Transversale Kaala Gomen - Lot 1 - Tr02

Localisation des examens et avis géotechniques

23/11/2024

Transversale Kaala Gomen - Lot 1 - Tr02 / Rapport Géotechnique / TC2 - PL35 - PK50060-52120

Plan - Transversale Kaala Gomen - Lot 1 - Tr02 / Rapport Géotechnique / TC2 - PL35 - PK50060-52120

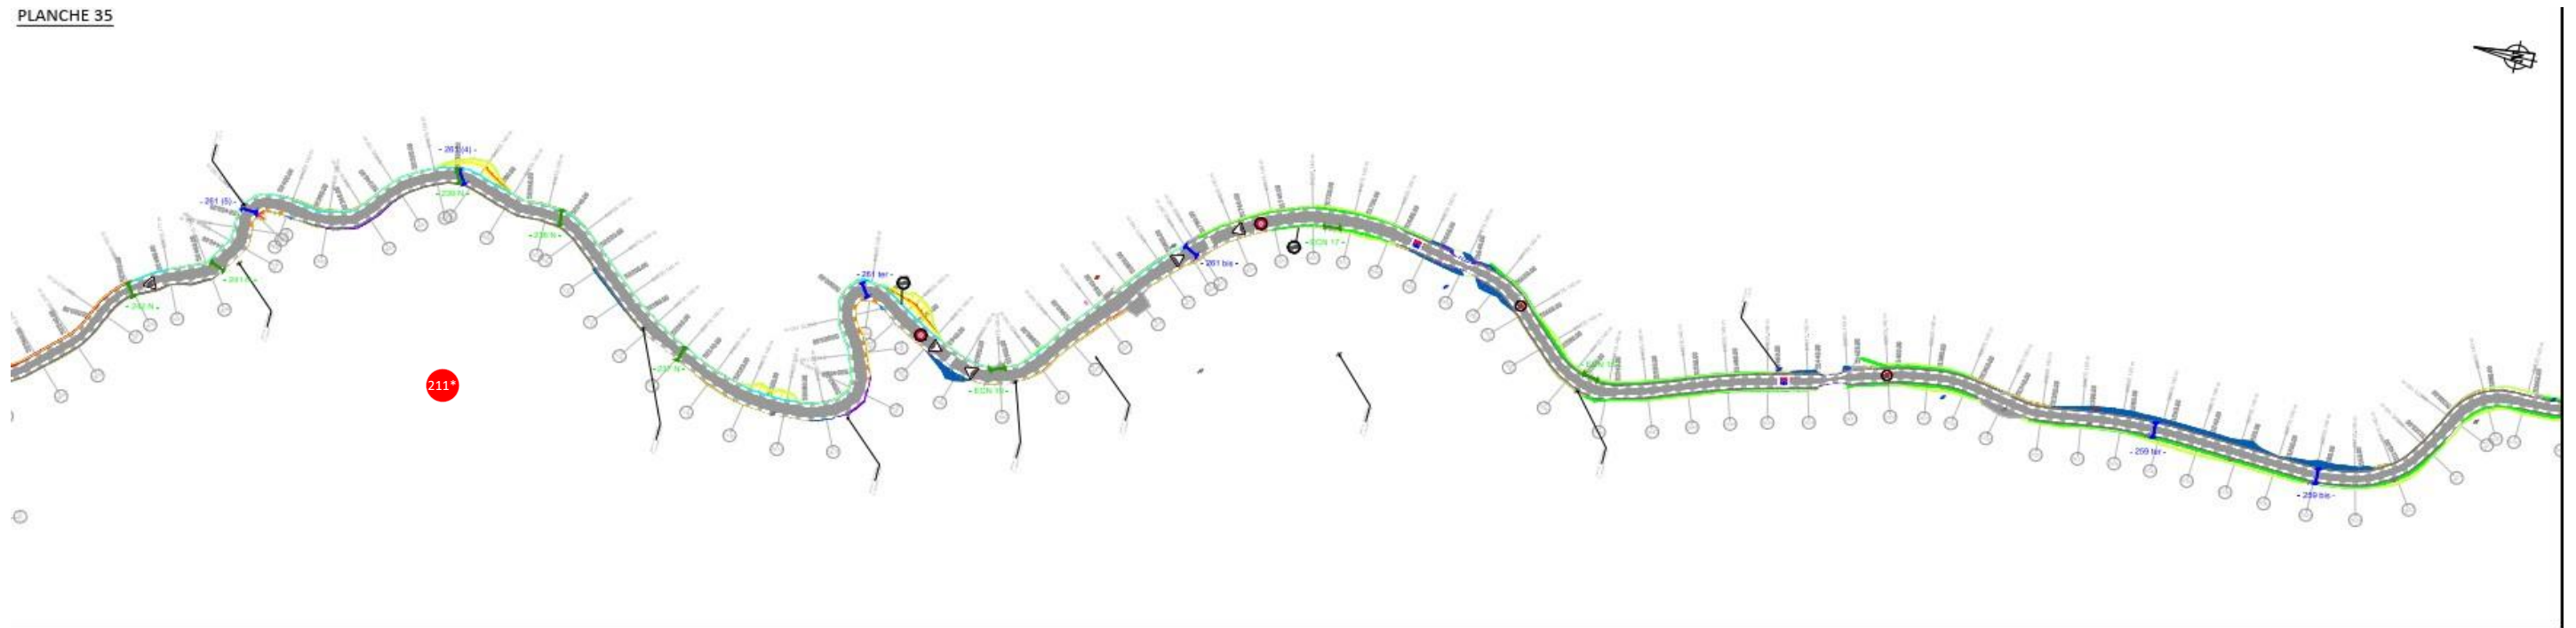
N°		LOT	ENTREPRISE	INTITULÉ	DATE BUTOIR	LOCALISATION	OBSERVATIONS	ÉTAT
211*		1 Maître d'ouvrage	KAALA GOMEN	Définir ou arrêter les travaux de la prochaine phase.	08/10/2024			À corriger

7

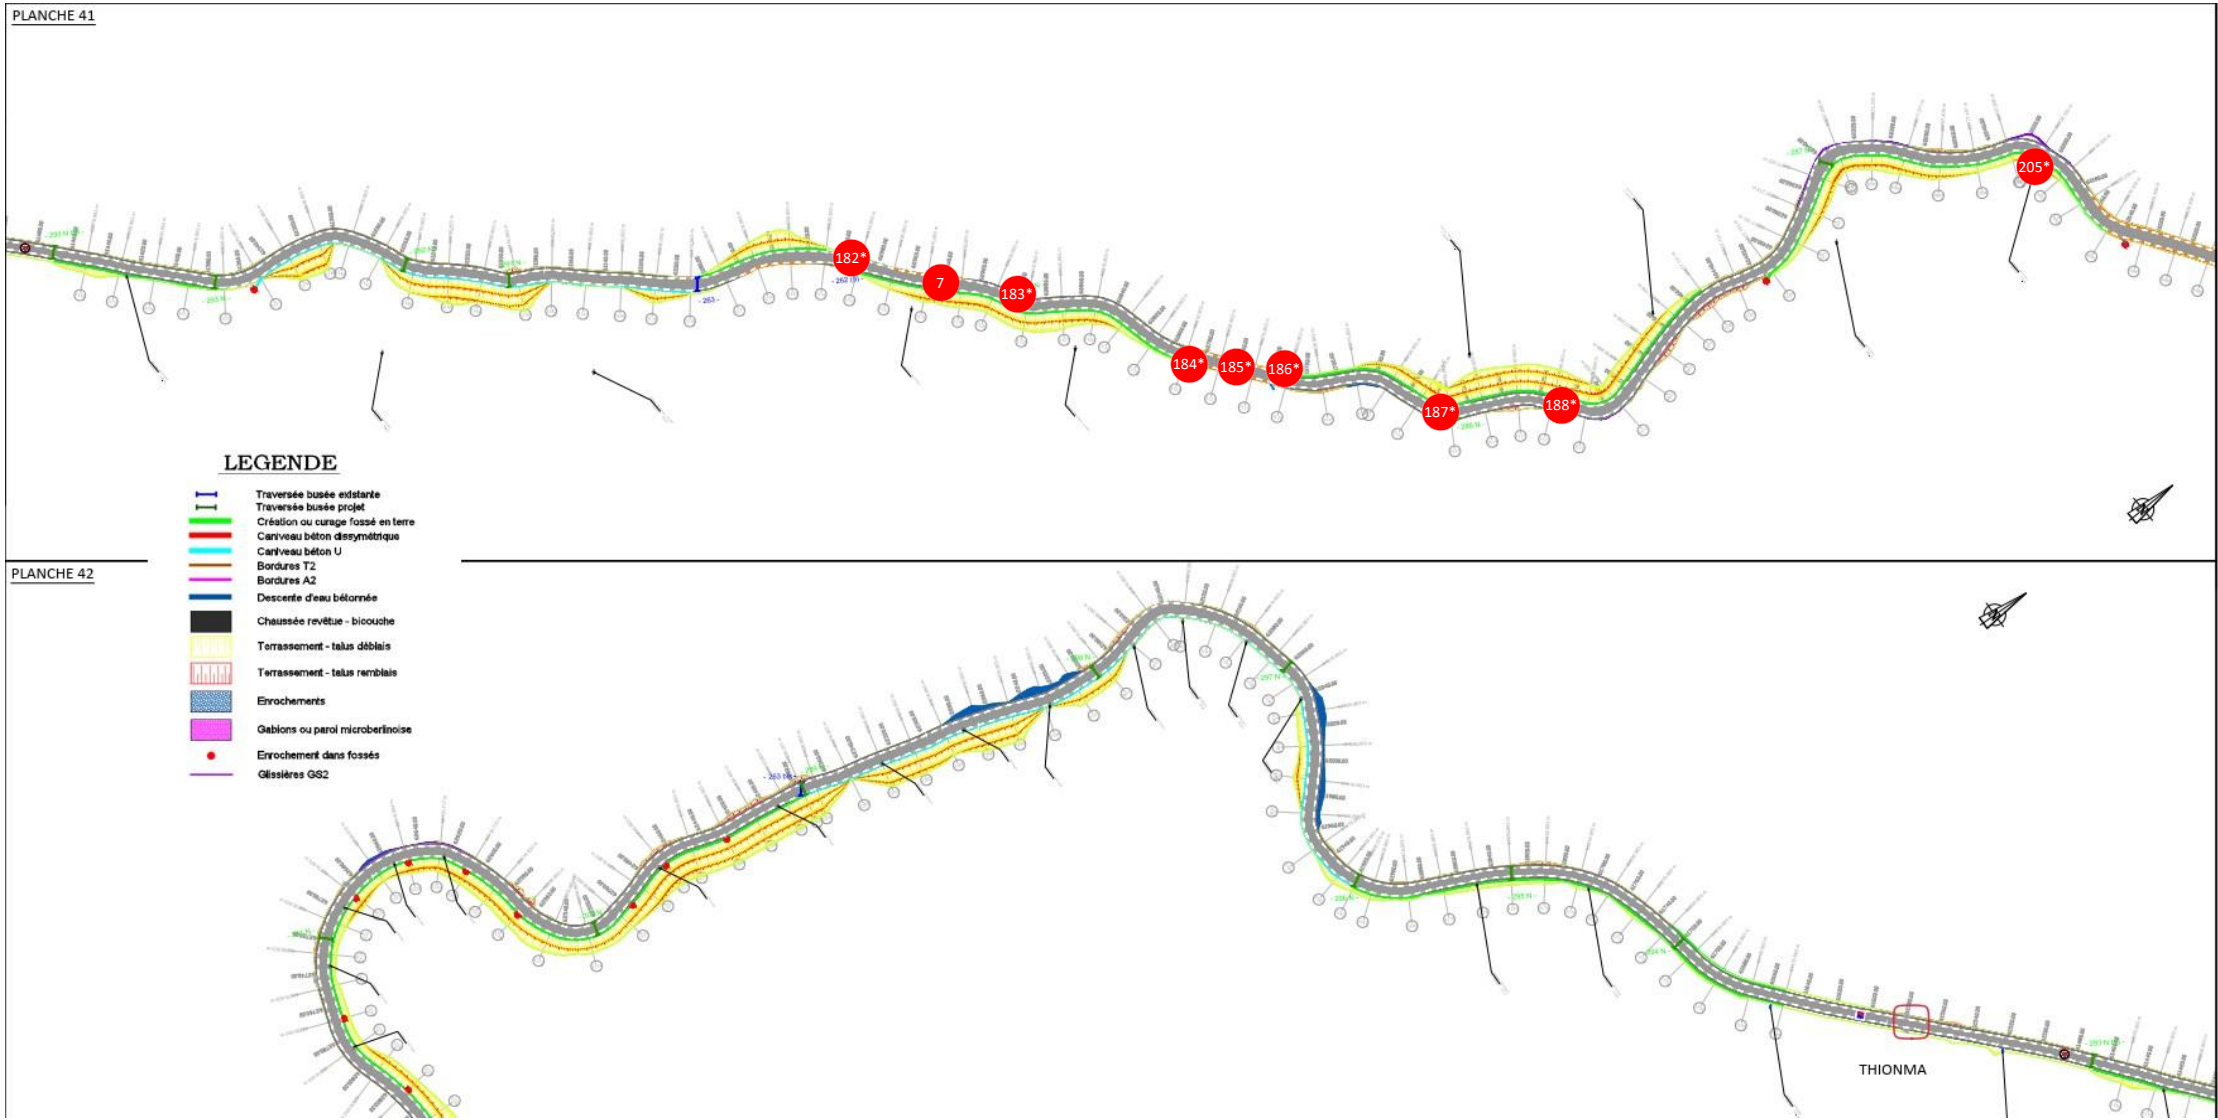
N°		LOT	ENTREPRISE	INTITULÉ	DATE BUTOIR	LOCALISATION	OBSERVATIONS	ÉTAT
7	X	3 GEOTECHNICIEN		Zone de rétrécissement.	08/10/2024			À corriger
182*				Descente d’eau existante à reprendre	08/10/2024			À corriger
183*				Descente d’eau bétonnée existante à reprendre suite effondrement	08/10/2024			À corriger
184*				Exutoire de fossé à bétonner	08/10/2024			À corriger
185*				Zone en toit merlon à remplacer par des bordures de part et d’autre	08/10/2024			À corriger
186*				Exutoire de fossé à bétonner	08/10/2024			À corriger
187*				Forcer le dévers	08/10/2024			À corriger
188*				Ravine à gérer. Béton cyclopéen demandé	08/10/2024			À corriger
205*				Le poteau EEC n'a pas permis de terrasser convenablement au pied	08/10/2024			À corriger

Zone de rétrécissement.

42

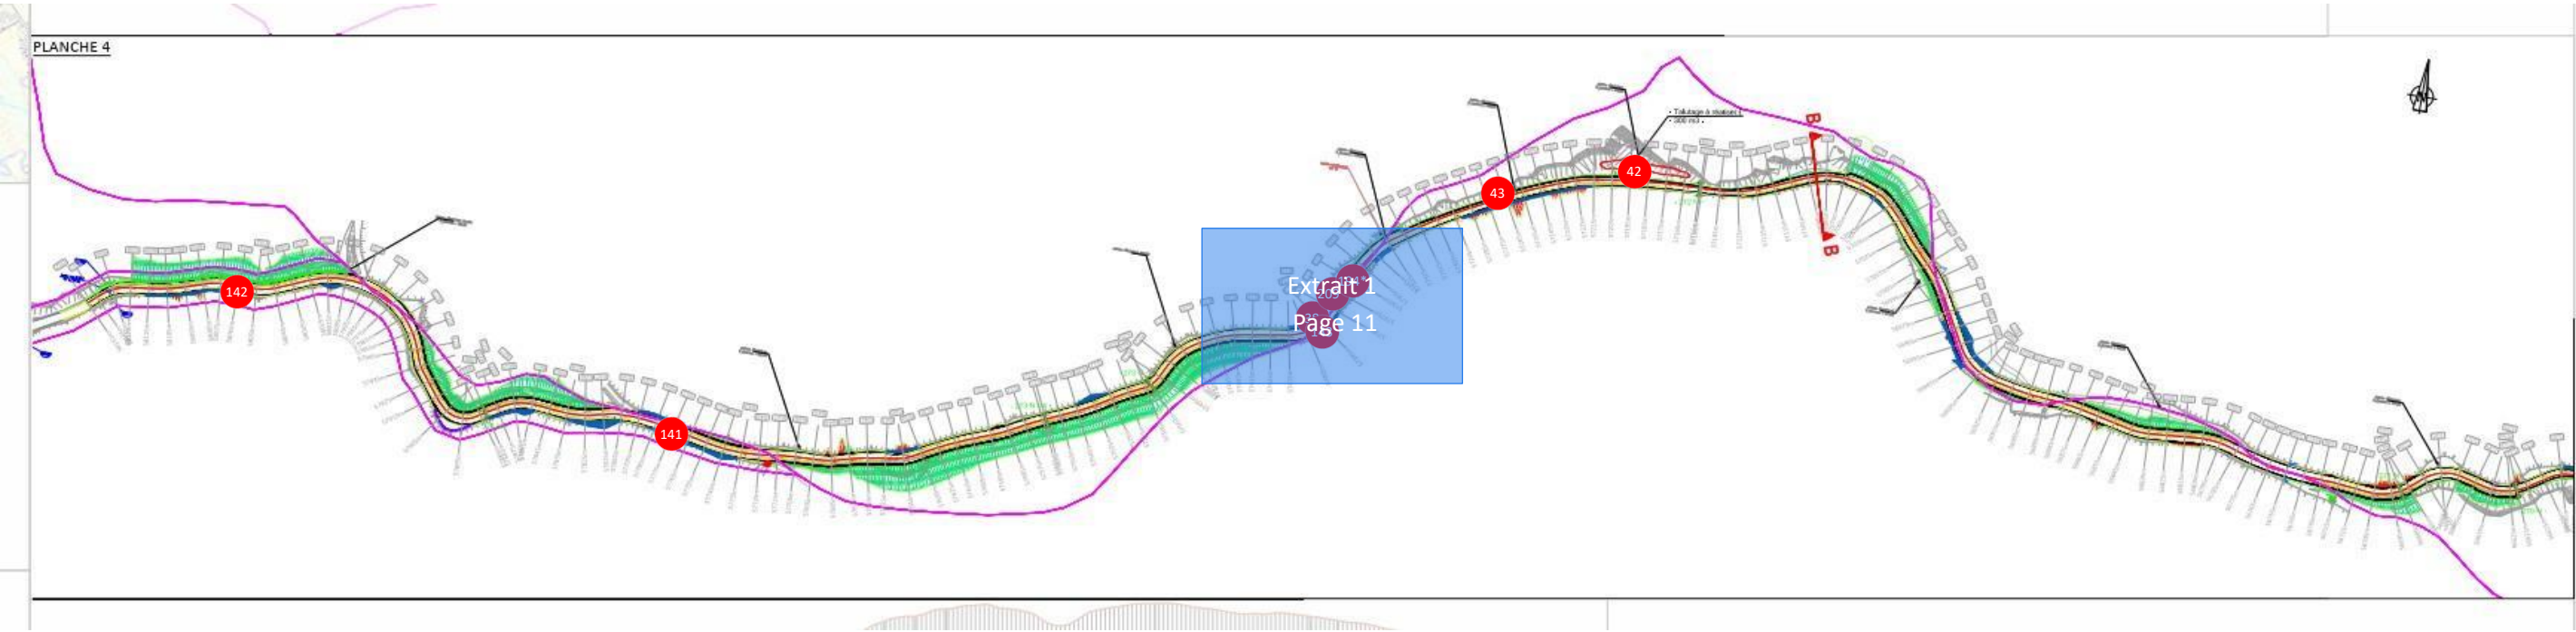
N°		LOT	ENTREPRISE	INTITULÉ	DATE BUTOIR	LOCALISATION	OBSERVATIONS	ÉTAT
38		3 GEOTECHNICIEN		Avis sur enrochement CRV07	08/10/2024		Enrochement très raide. Assise non garantie.	À corriger
42	X	3 GEOTECHNICIEN		Confortement amont et aval à prévoir	08/10/2024		Fondation lignes elec déchaussée, largeur voirie insuffisante.	À corriger
43	X	3 GEOTECHNICIEN		Confortement amont et aval à prévoir	08/10/2024		P599-P606 CRV04 LGC - confortements à prévoir.	À corriger
141				Ravine à gérer. Béton cyclopéen demandé	08/10/2024			À corriger
142				Ravine à gérer. Béton cyclopéen demandé	08/10/2024			À corriger
143				Ravine à gérer. prévoir bordure	08/10/2024			À corriger
172*				Ravine à gérer. Béton cyclopéen demandé	08/10/2024			À corriger
194*				Zone en toit : prévoir des bordures pour éviter les ravines	08/10/2024			À corriger
208*				Sortie de fossé à bétonner	08/10/2024			À corriger
209*				Sortie de fossé à bétonner	08/10/2024			À corriger

Confortement amont et aval à prévoir

Confortement amont et aval à prévoir

Plan - Transversale Kaala Gomen - Lot 1 - Tr02 / Rapport Géotechnique / TF planche 3 - PK 55225-56580

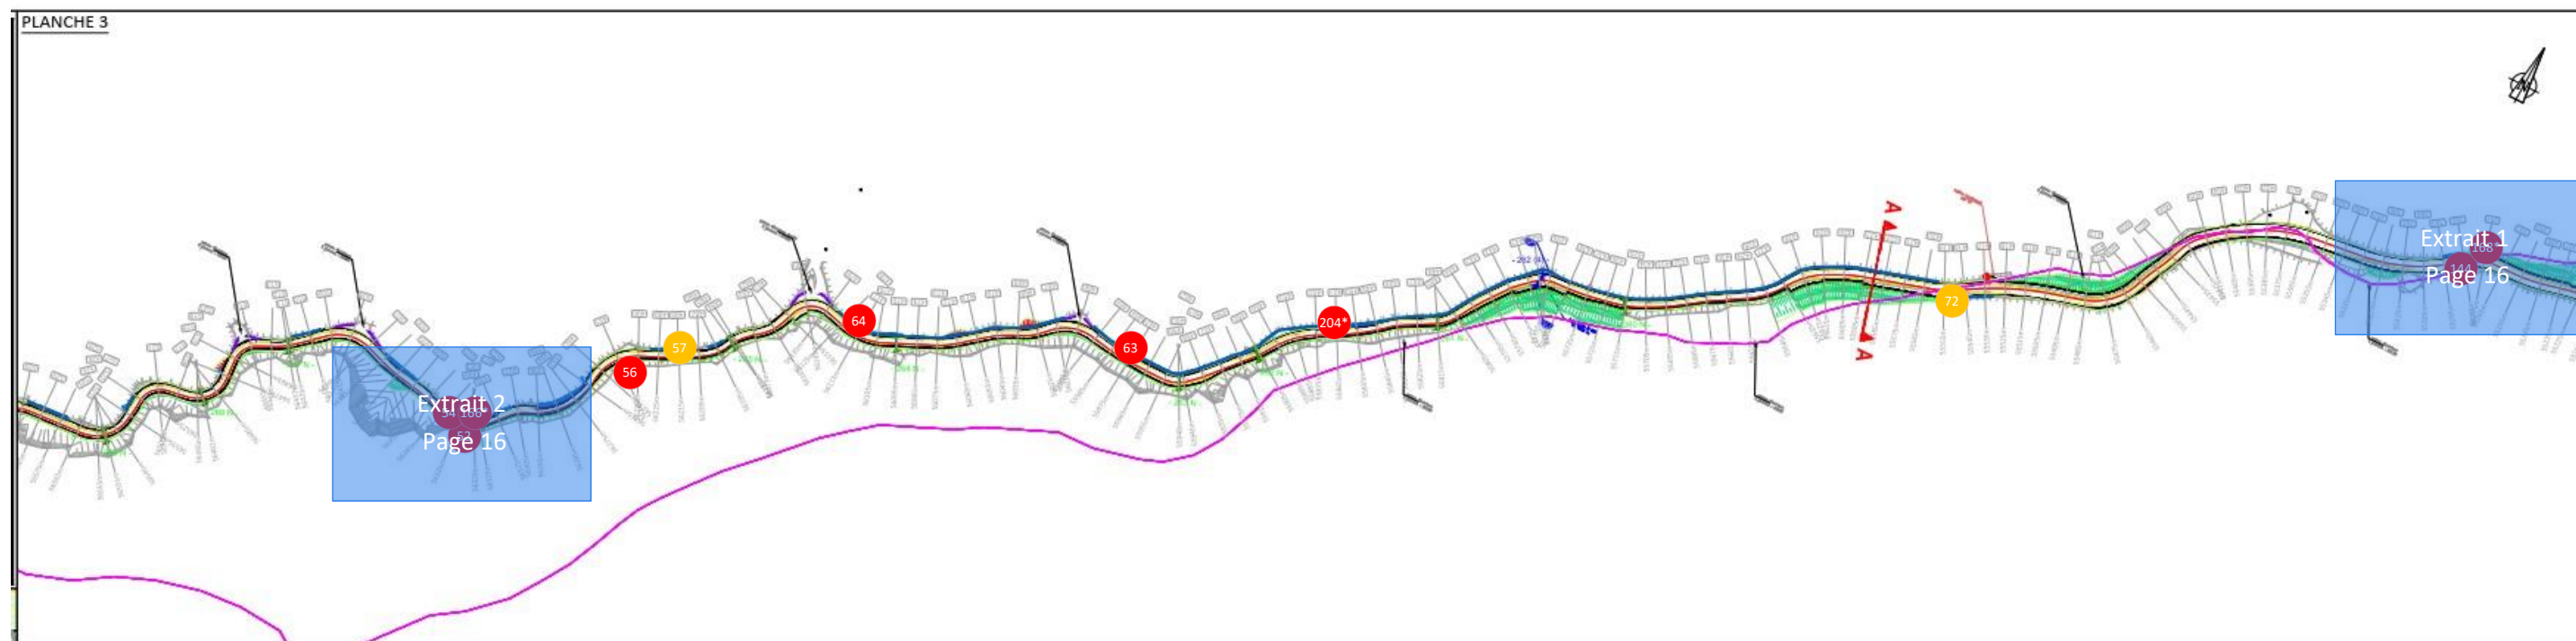
N°		LOT	ENTREPRISE	INTITULÉ	DATE BUTOIR	LOCALISATION	OBSERVATIONS	ÉTAT
51		3 GEOTECHNICIEN		Talus très alétiéré suite effondrement.	08/10/2024			À corriger
52	X	3 GEOTECHNICIEN		Prévoir étude type grillage plaqué	08/10/2024			À corriger
54		3 GEOTECHNICIEN		Étude complémentaire à prévoir pour élargissement	08/10/2024			À corriger
56	X	3 GEOTECHNICIEN		Confortement amont à prévoir. Voir CRV6 qui préconise une G5	08/10/2024		Voir CRV6.	À corriger
57	X	3 GEOTECHNICIEN		Avis sur enrochement CRV07	08/10/2024		Doute sur l'assise.	Corrigée
63		3 GEOTECHNICIEN		Étude complémentaire à prévoir talus aval	08/10/2024			À corriger
64		3 GEOTECHNICIEN		Étude complémentaire à prévoir talus aval	08/10/2024	264n bis		À corriger
72		3 GEOTECHNICIEN		Avis sur enrochement CRV07. Caniveau bétonné : ok	08/10/2024	260 Nbis	Doute sur l'assise.	Corrigée
144	X	3 GEOTECHNICIEN		Ravine	22/11/2024			À corriger
166*				Descente d’eau bétonnée à finir	08/10/2024		266N	À corriger

167*				Fossé à finir	08/10/2024			À corriger
168*				Exutoire de fossé à finir	08/10/2024			À corriger
192*				Enrochement provisoire réalisé par BOLLIET pour permettre la circulation. Le MOE émet des réserves compte-tenu de l'ouvrage et des réserves du LBTP et de LGC. Prévoir un acrosol.	08/10/2024			À corriger
193*		3 GEOTECHNICIEN		Prévoir un confortement type acrosol P493-P498	08/10/2024			À corriger
204*		3 GEOTECHNICIEN		Avis G5 pour réalisation d'un enrochement suivant CRV05	08/12/2024			À corriger

Prévoir étude type grillage plaqué

Confortement amont à prévoir. Voir CRV6 qui préconise une G5

Avis sur enrochement CRV07

Ravine
3 GEOTECHNICIEN
Date butoir : 22/11/2024

Plan - Transversale Kaala Gomen - Lot 1 - Tr02 / Rapport Géotechnique / TF planche 2 - PK 53425-55225

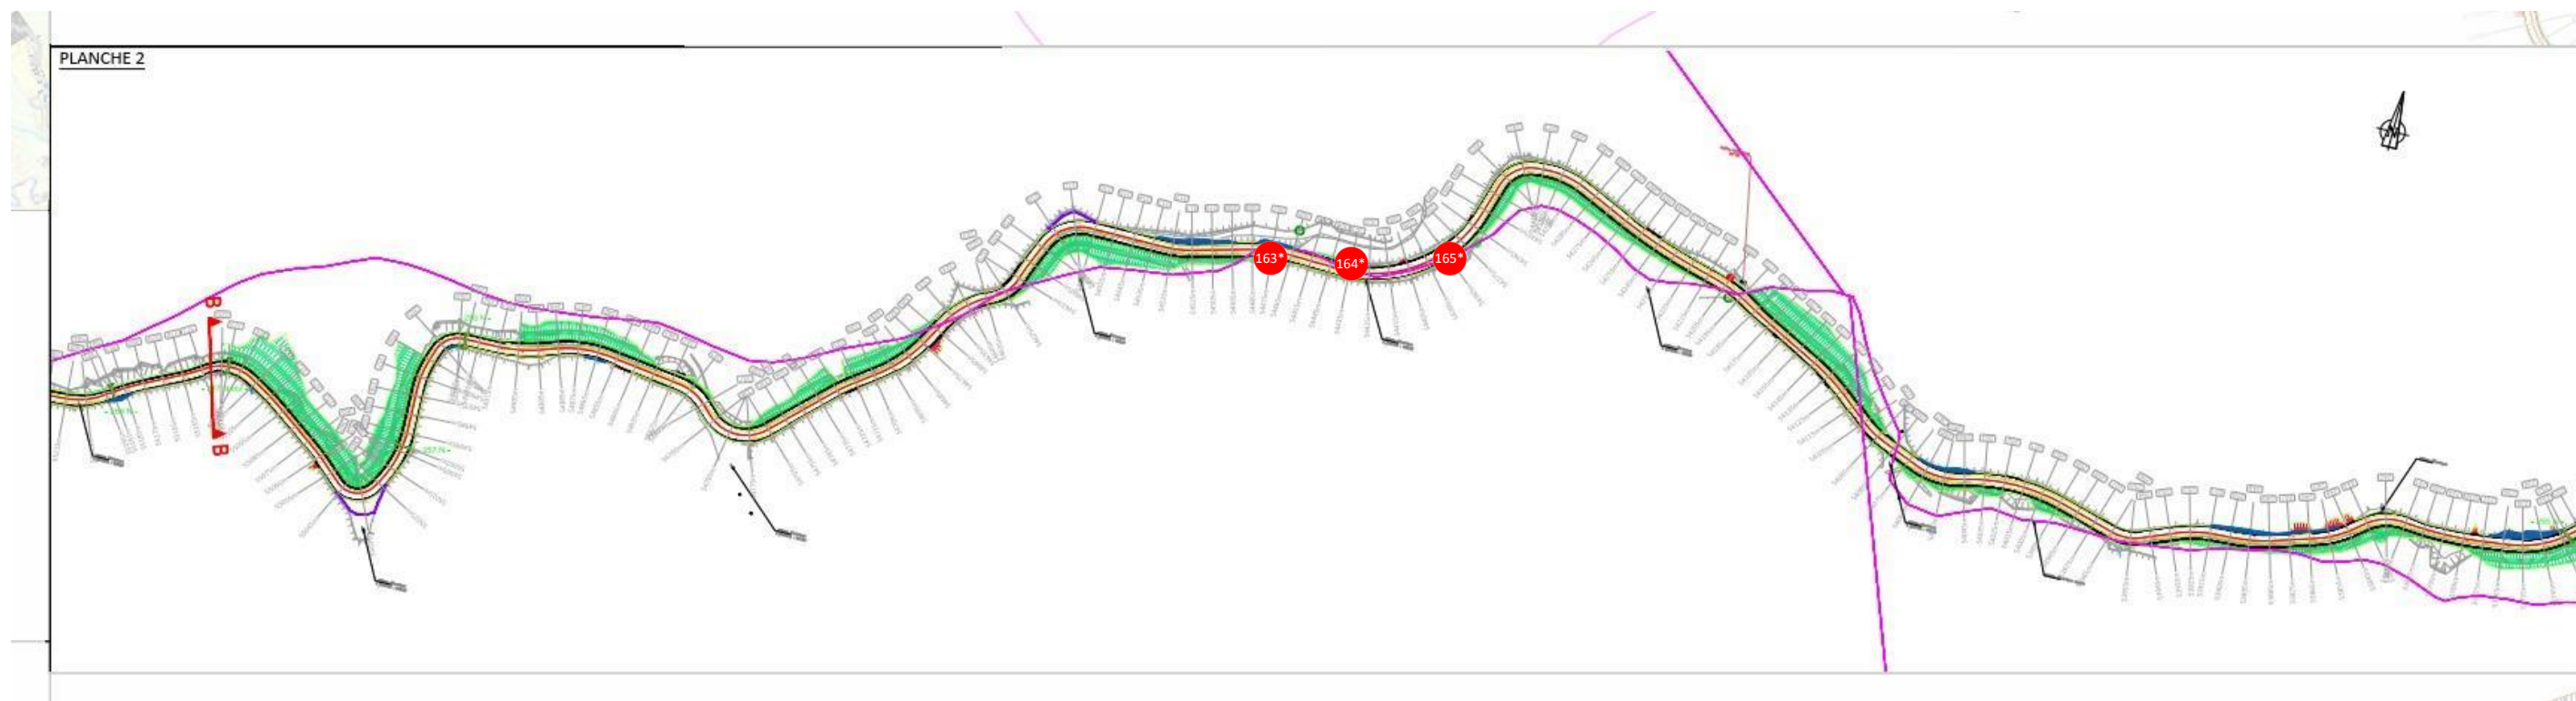
N°		LOT	ENTREPRISE	INTITULÉ	DATE BUTOIR	LOCALISATION	OBSERVATIONS	ÉTAT
163*				Exutoire de fossé à finir.	18/10/2024		Suppression du bétonnage	À corriger
164*				Exutoire de fossé à faire	18/10/2024			À corriger
165*				Exutoire de fossé à faire	18/10/2024			À corriger
